Број: 130-00-UTD-003-1851/2021
Датум: 17.01.2022.g
Кл.ознака: 0 – 1 – 2

РЕПУБЛИКА СРБИЈА

Предмет: Услови за потребе издавања локацијских услова за адаптацију, промену намене старих објеката, пројектовање и изградњу нових објекта за производњу и складиштење пиротехничких средстава на КП број 324/1; 329; 330; 331; 332; 333/1 КО Коцељева - Варошица

Број у ЦЕОП-у: **ROP-MSGI-20524-LOC-4-HPAP-5/2021**

Прилог 1: за бр: ROP-MSGI-20524-LOC-4-HPAP5/2021 однос КП 324/1; 329; 330; 331; 332; 333/1 КО Коцељева-Варошица и најближи ДВ-а бр.1100/2 улаз у ТС Коцељева

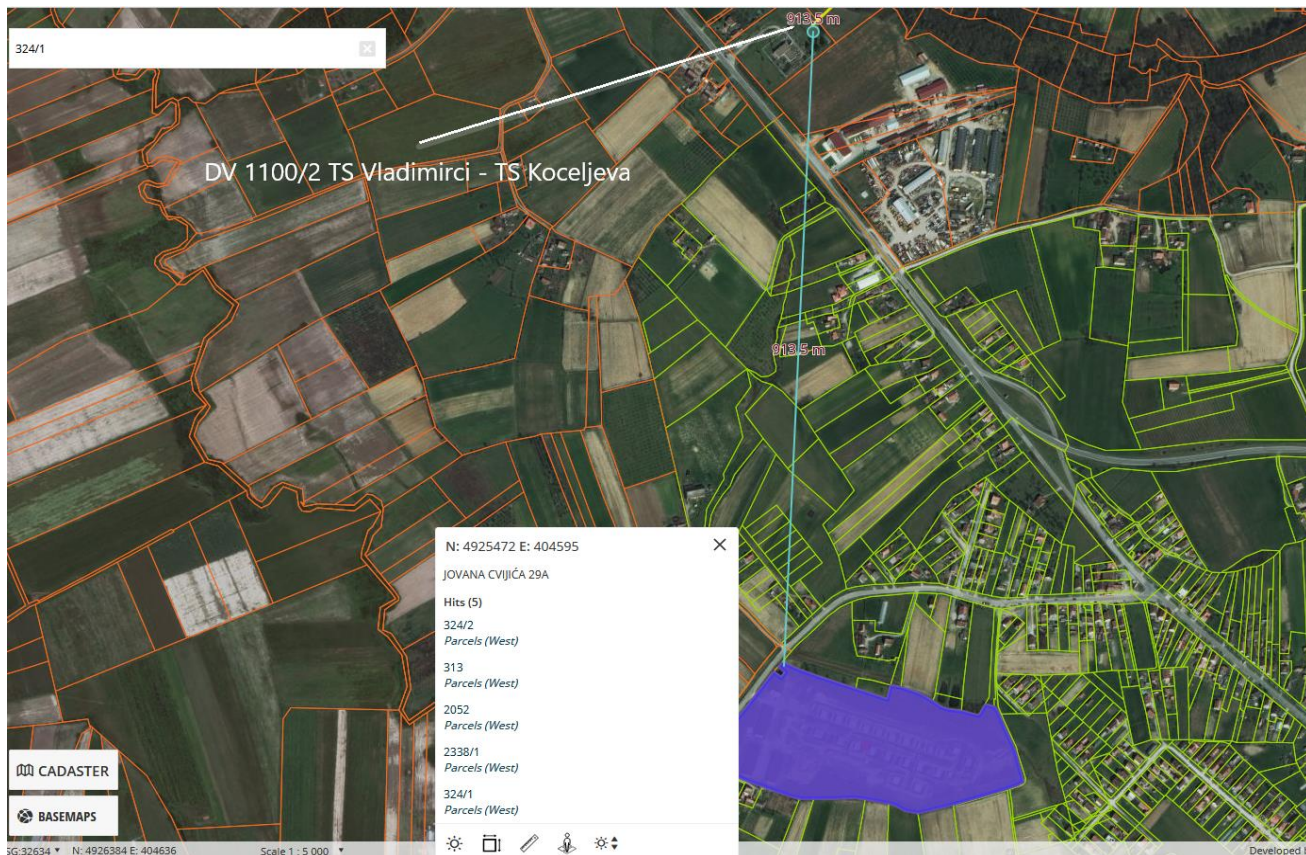
1. Према послатој документацији, видљиво је да у обухвату предметног плана као и у непосредној близини старих и нових објекта за производњу и складиштење пиротехничких средстава на КП 324/1; 329; 330; 331; 332; 333/1 КО Коцељева - Варошица, нема објекта који су у власништву „Електромрежа Србије” А.Д.

5. Иако се предметани објекти налазе ван заштитног појаса далековода, с обзиром на њихову близину, општи технички услови који морају бити уважени су:

- Водити рачуна да се не наруши сигурносна удаљеност од 5m у односу на проводнике далековода напонског нивоа 110 kV.
